### **Nota van inlichtingen inschrijvingsfase behorend bij:**

Bestek "Vechtoevers fase 2 te Ommen"

Besteknr: 13029

Aanbesteder: Waterschap Vechtstromen  
Postbus 5006  
7600 GA ALMELO

## Bijlage 1: Kaart met locatie stalen buis

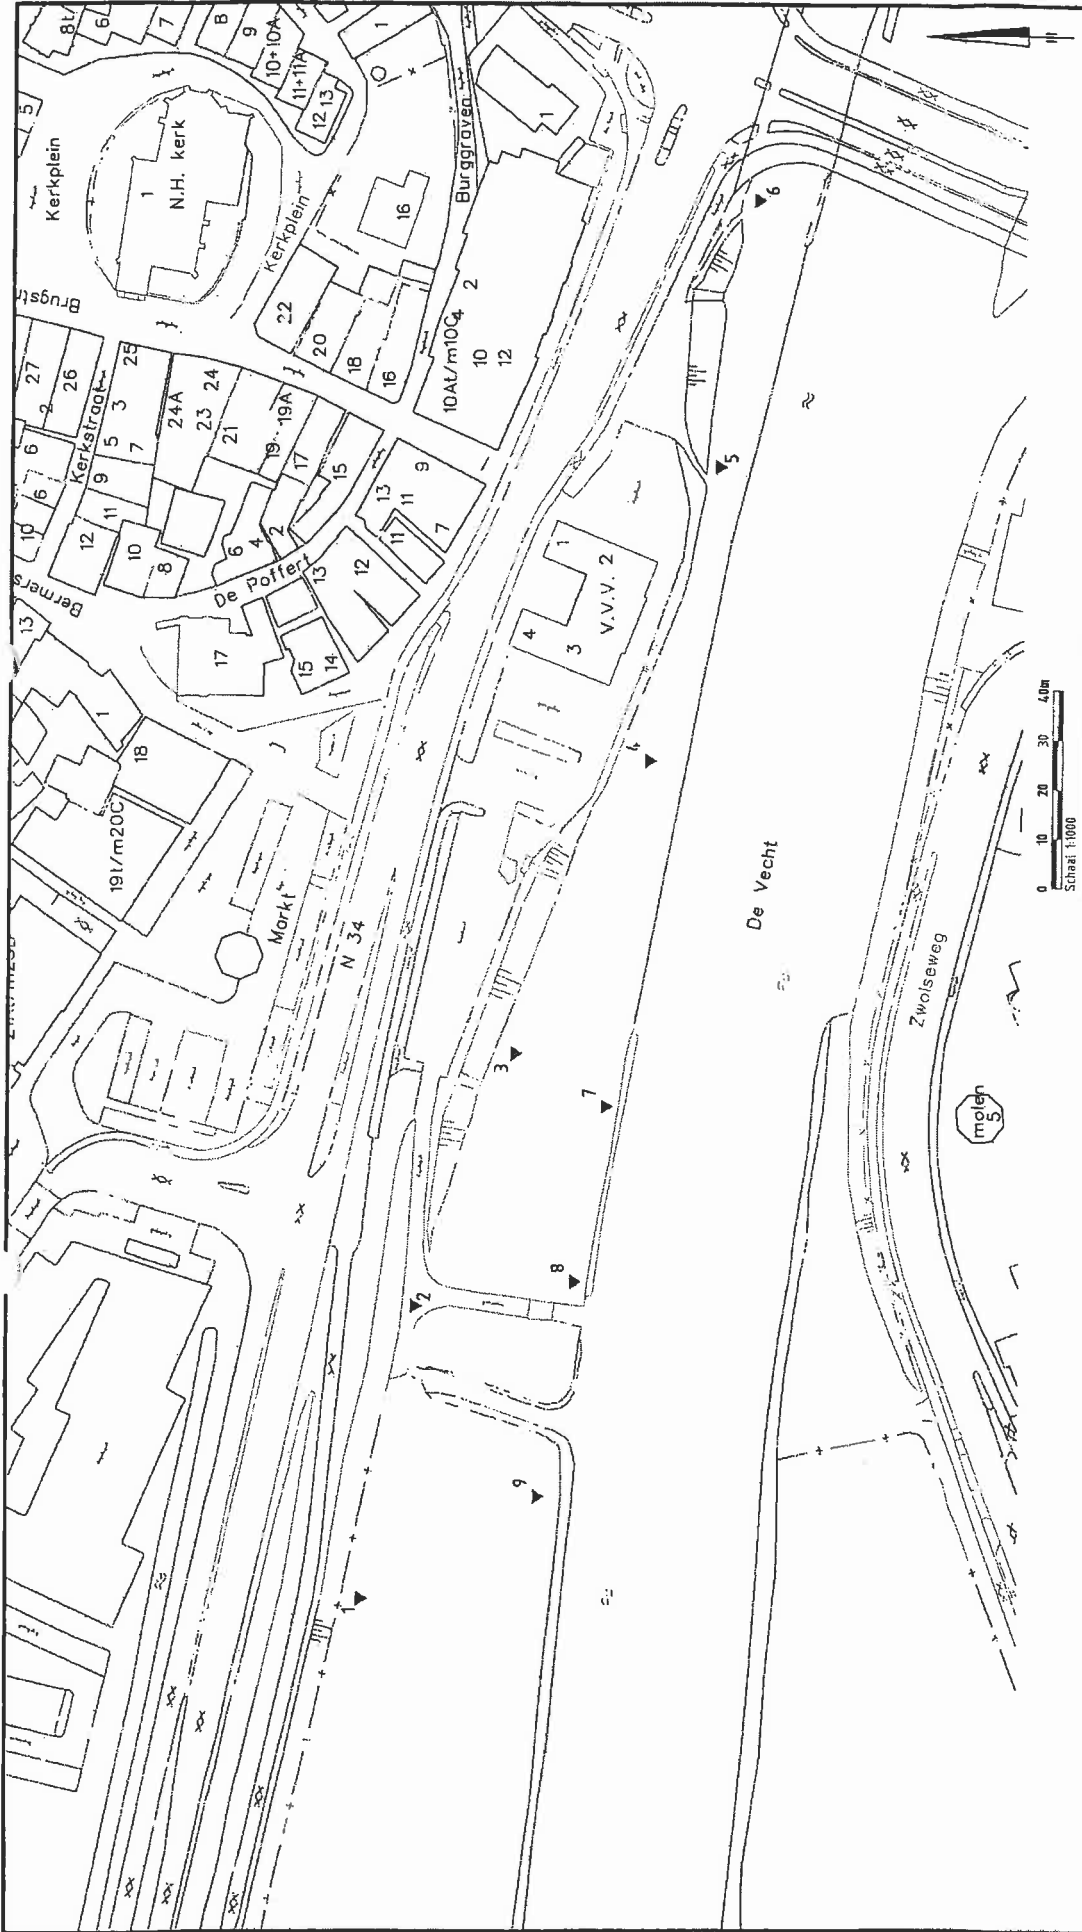
Kan de OG de locatie van de te verwijderen stalen buis aangeven op de tekening?

Deze staat aangegeven op bijlage 1 van deze Nota van Inlichtingen.

Het betreft de in blauw aangegeven stalen buis van Vitens op afbeelding 1.

N.B. Dit betreft de oude ligging van de overige kabels en leidingen.

- Bijlage 1: Kaart met locatie stalen buis;
- Bijlage 2: Sonderingen.

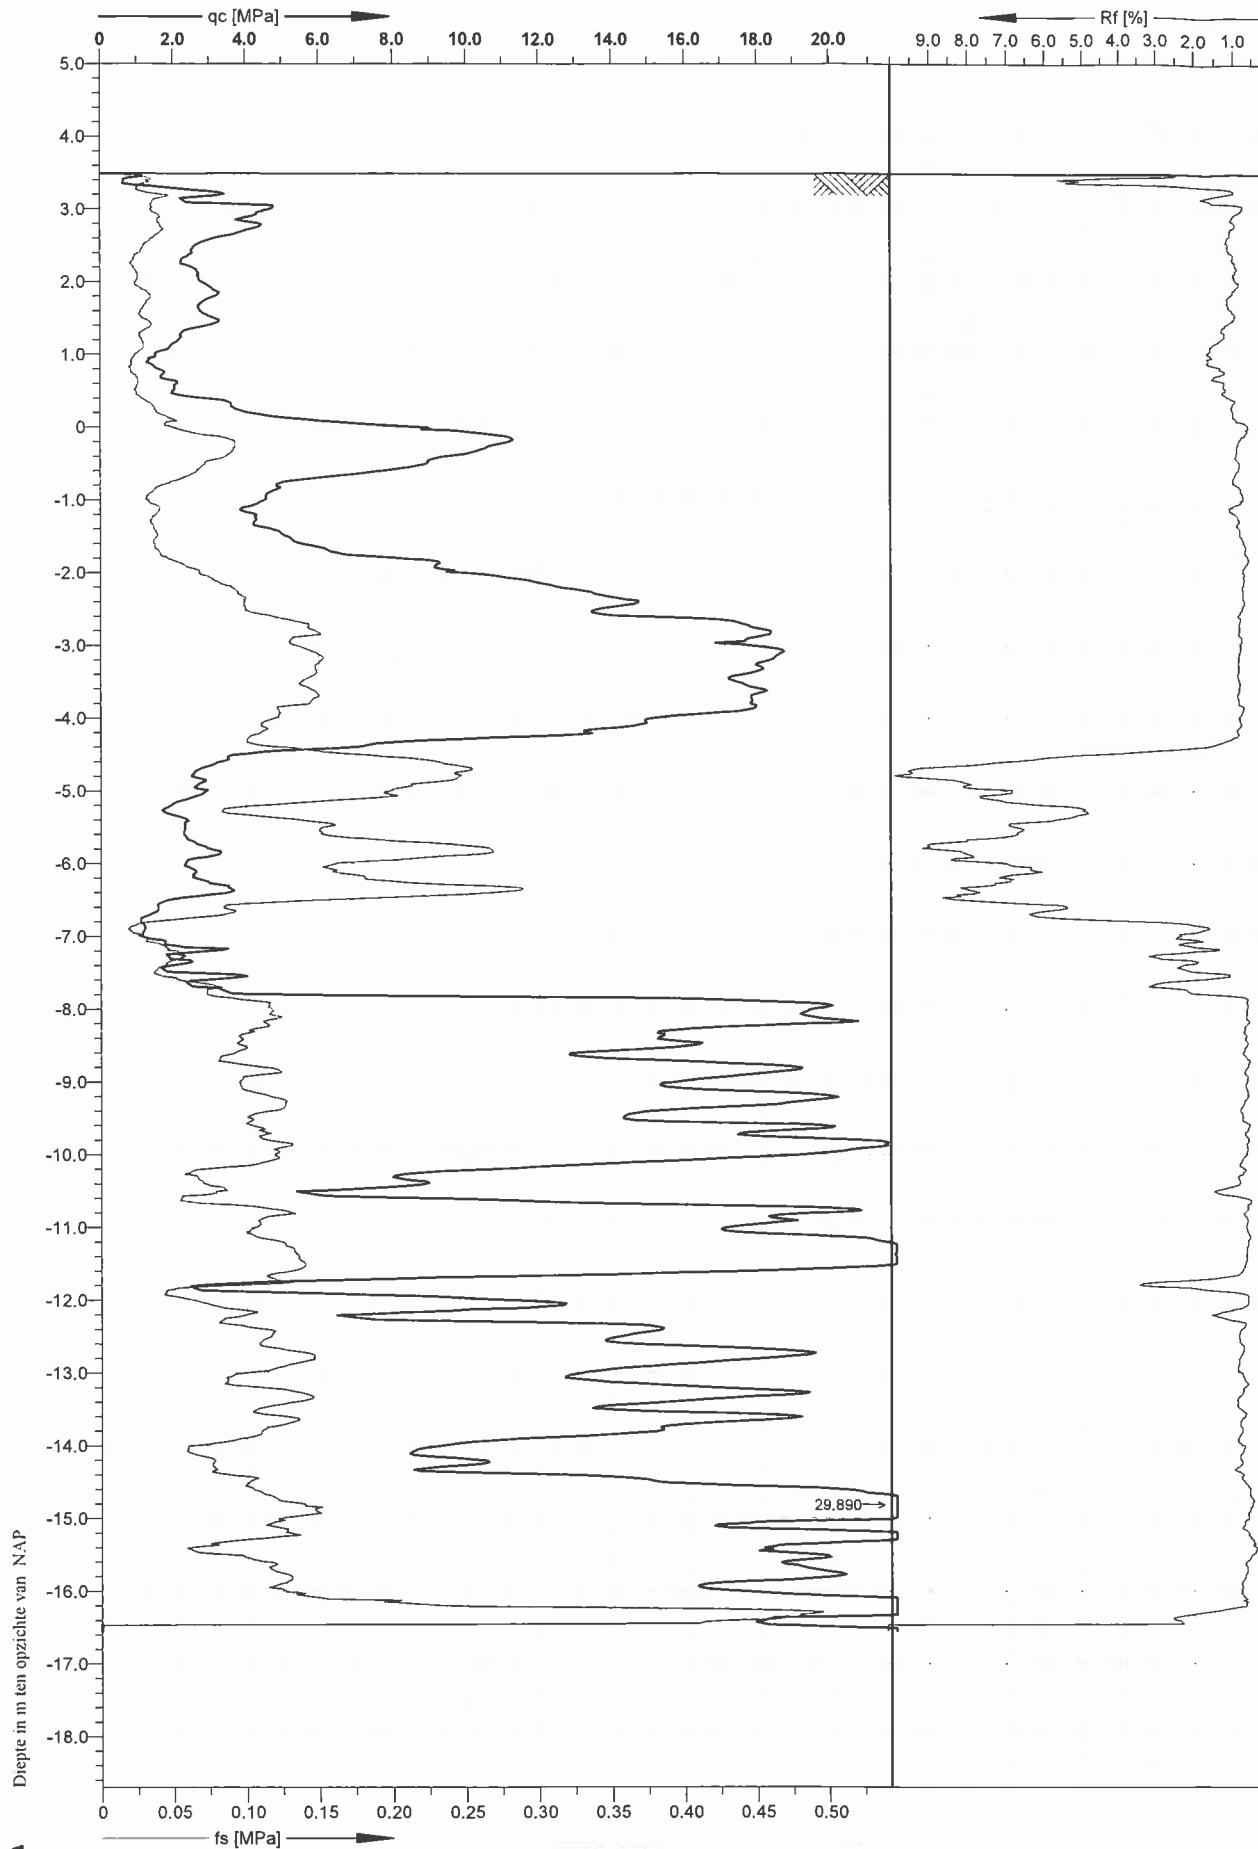
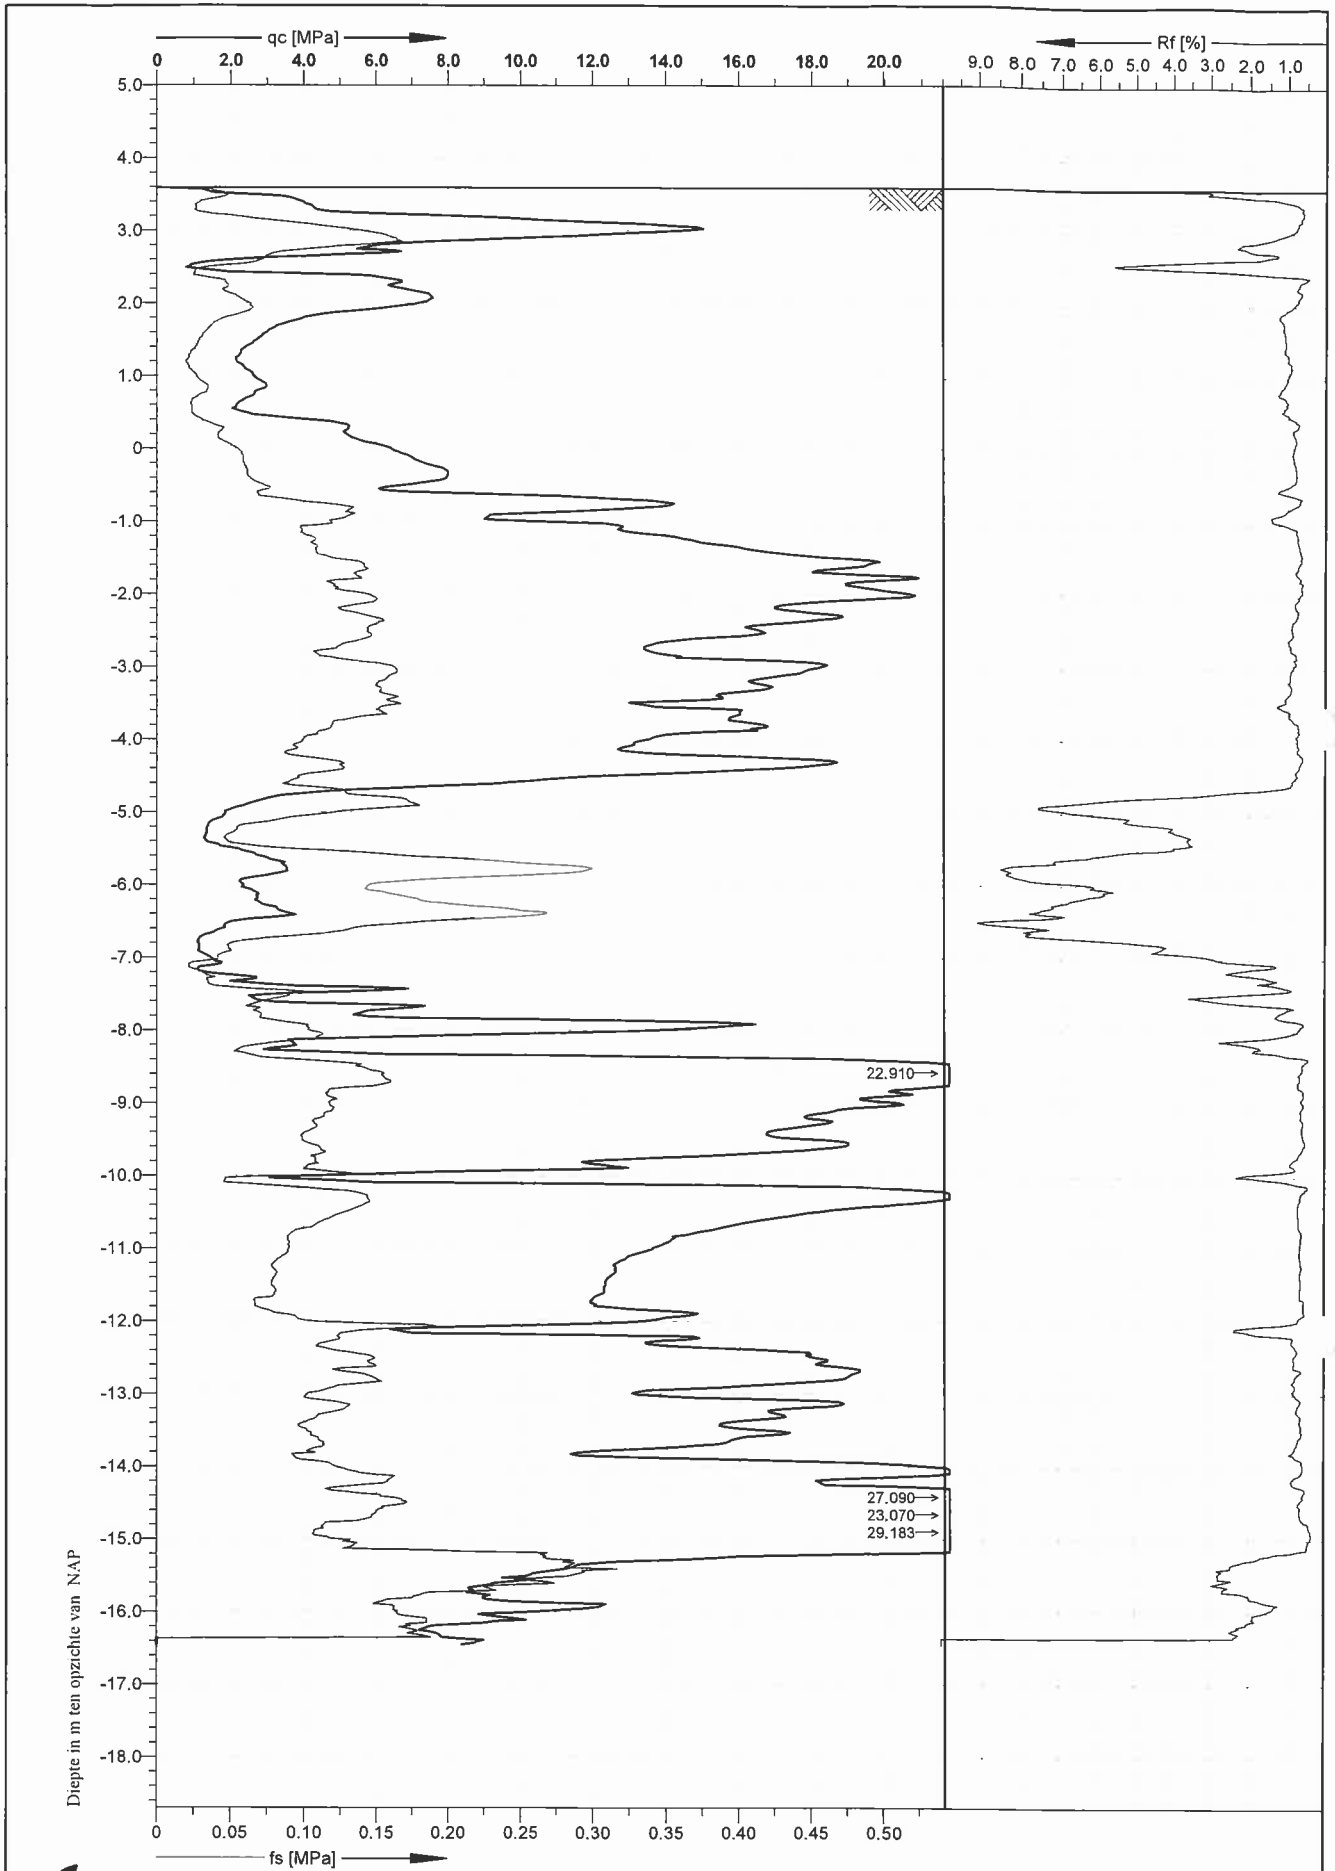
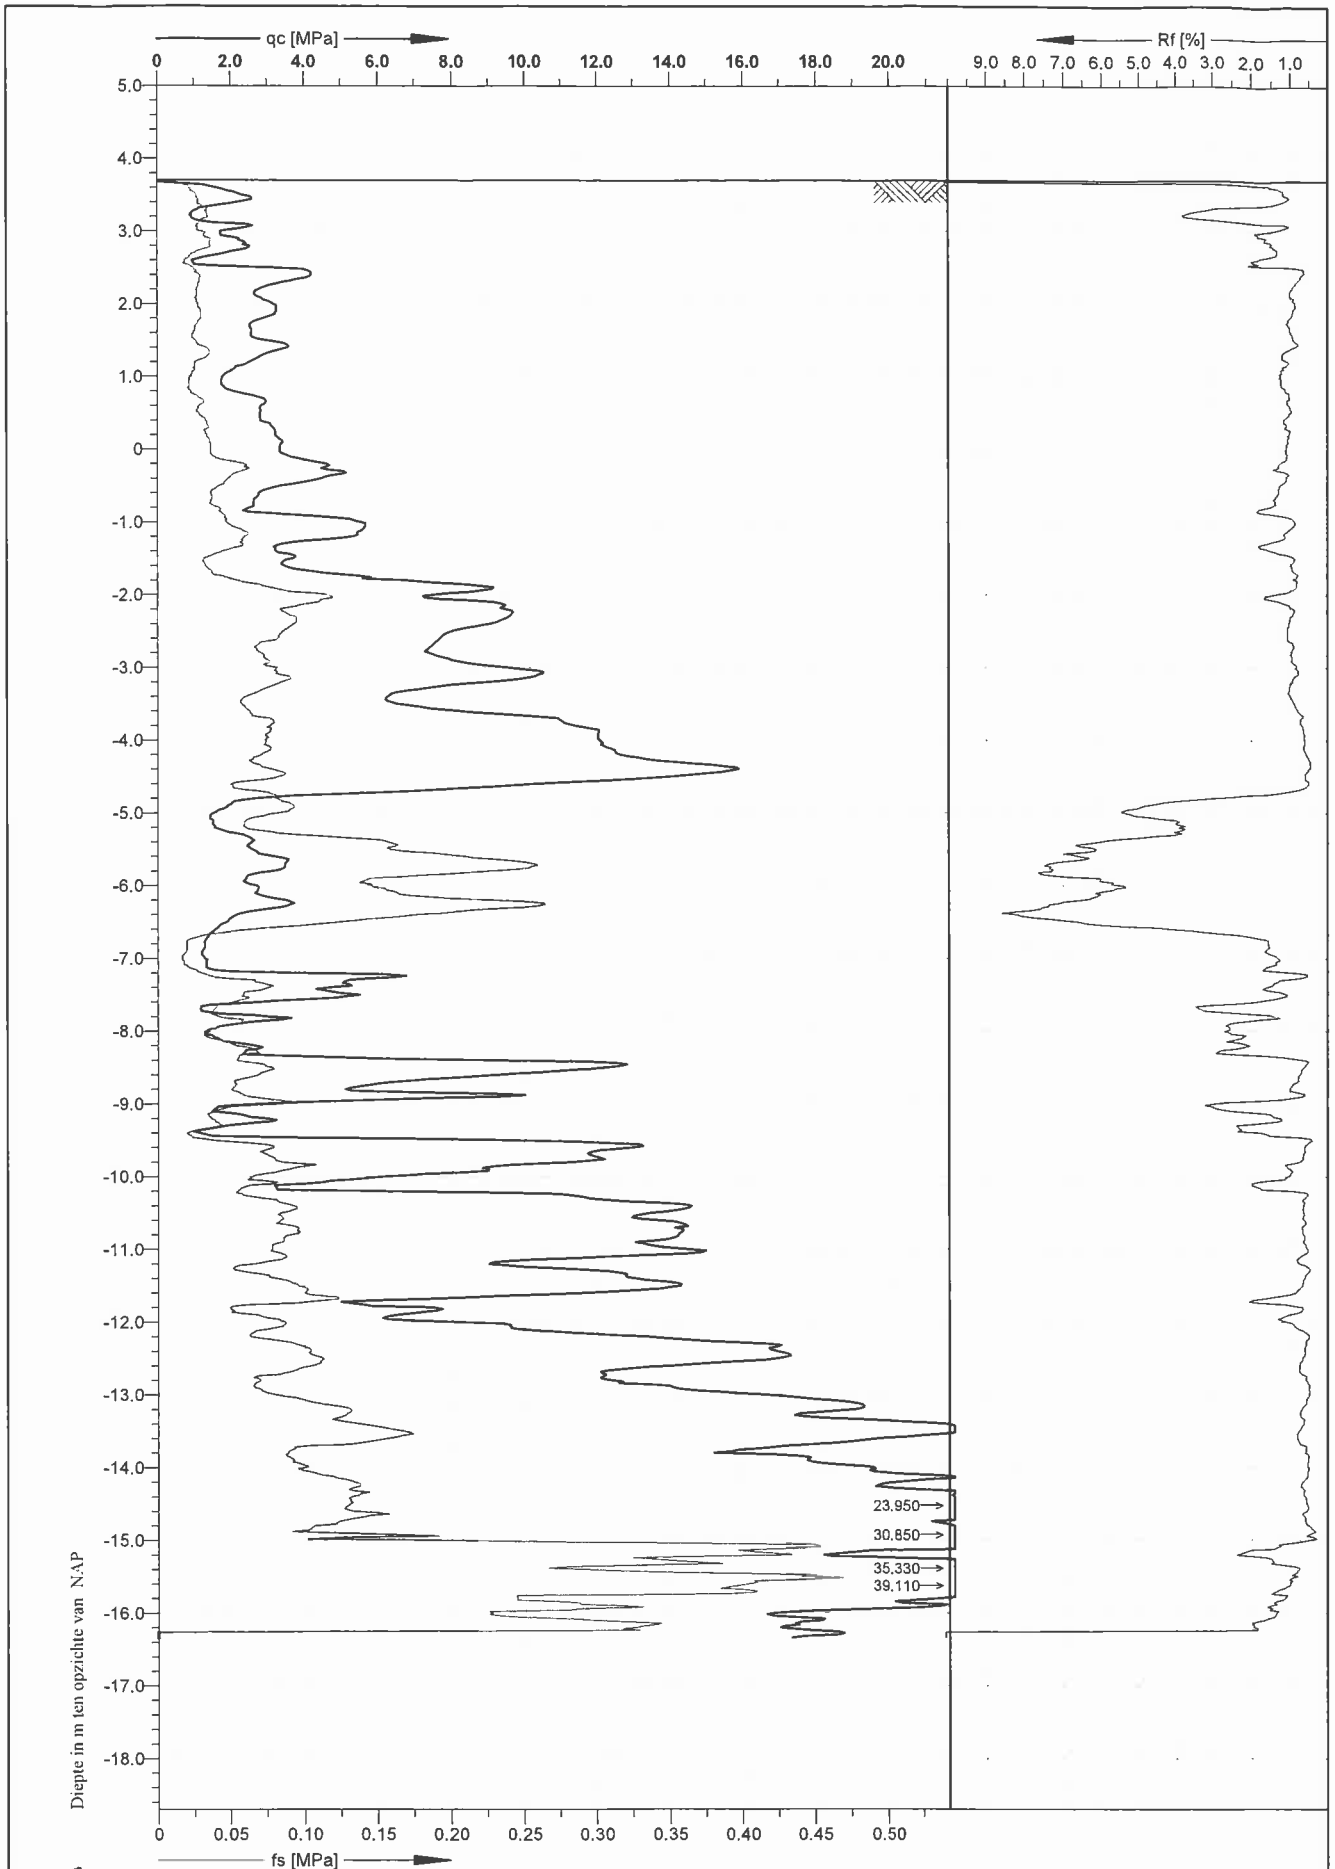
Wil OG de sonderingen ter beschikking stellen?

Ja, zie bijlage 2 in deze Nota van Inlichtingen.
